不二電機工業株式会社

スイッチ端子番号紙の材料変更のお知らせ

変更箇所
サンプル：BH形4ユニット

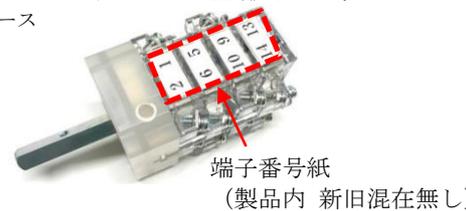
2. 変更内容 端子番号紙の材料変更

日本製紙(株)製キャストコート紙

【変更前】紙厚：277 μ m

【変更後】紙厚：259 μ m

旧（黄味よりの白）

新（青味よりの白）

※1. 目視において、白の色味に若干の差異がございます。

※2. 本変更に伴う製品への影響について、材料メーカーにおける紙質評価（密度、平滑度、光沢度、剛度、耐折、他）印字性及び弊社内評価試験（組込時の振動、衝撃耐久性）において、問題ないことを確認しております。
